Henvendelse til Københavns Kommune om krydsning af Åkandevej

4. maj 2020

Sagsnummer
2020-0095383

Krydsning af Åkandevej ved Energicenter Voldparken

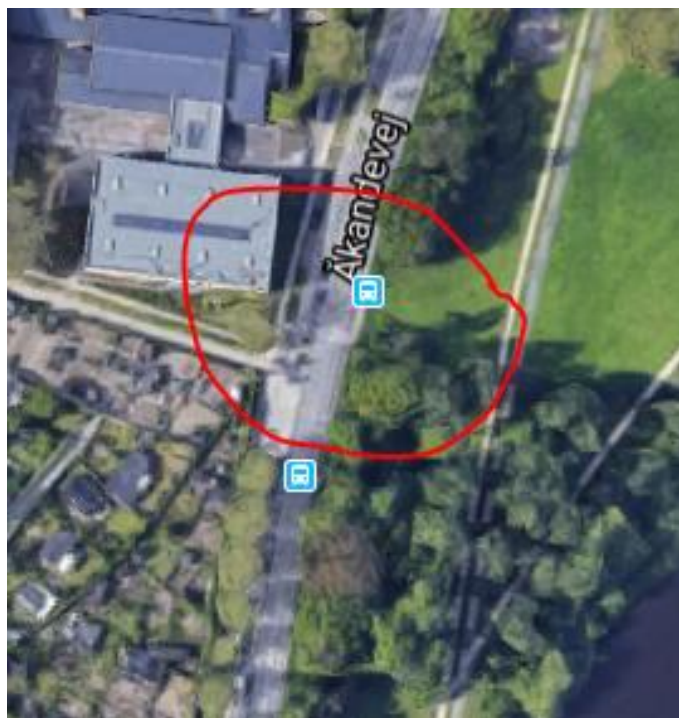
Når buspassagerer skal over Åkandevej fra 2A's stoppested ved Energicenter Voldparken i nordlig retning, benytter de tit fodgængerovergangen, før bussen er kørt. Dvs. at de pludselig dukker op midt ude på vejen for de bilister, som kører i sydlig retning mod Frederikssundsvej. Da farten ofte er mere end de tilladte 50 km i timen, er der fare for påkørsel. Når bussen er kørt, står fodgængeret et sted sådan cirka midt på vejen og er nu i fare for påkørsel af bilister fra begge sider.

Krydset Åkandevvej-Gadelandet

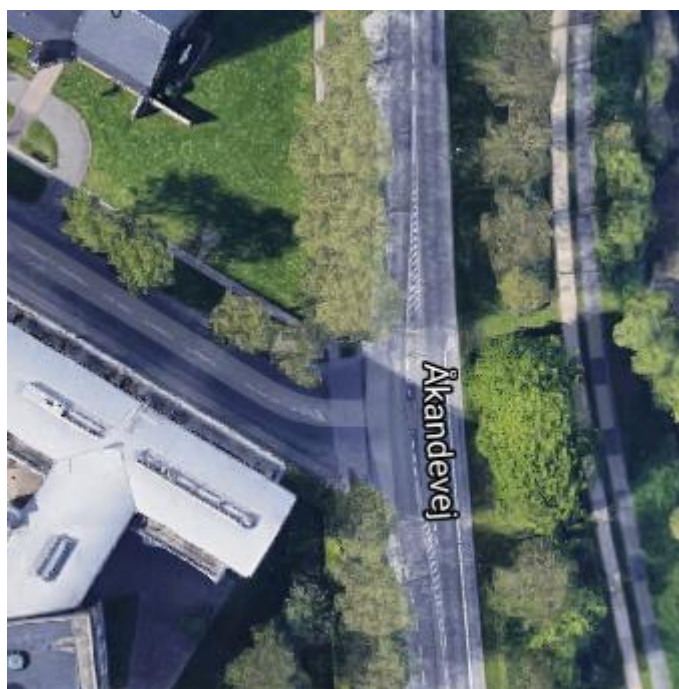
Det er utrygt for cyklister at passere krydset i nordlig retning ad Åkandevvej, idet cykelstien i krydset skifter fra at være enkeltrettet i hver sin side af vejen til at være dobbeltrettet i vestlige side af vejen. Skiftet mellem enkelt og dobbeltrettet cykelsti sker midt i krydset, uden at en bane er angivet, f.eks. med blå asfalt. Der kan nemlig vælges to baner, enten at benytte venstresvingsbanen for bilister, eller holde sig i højre side af Åkandevvej helt frem til hvor man svinger til venstre. Krydsningen af Åkandevvej kompliceres ud over usikkerhed om banevalg også af, at cyklisten også skal holde øje med biler på Gadelandet, der skal svinge til venstre nordpå ad Åkandevvej. Der køres relativt stærkt gennem krydset, der ikke er lysreguleret.
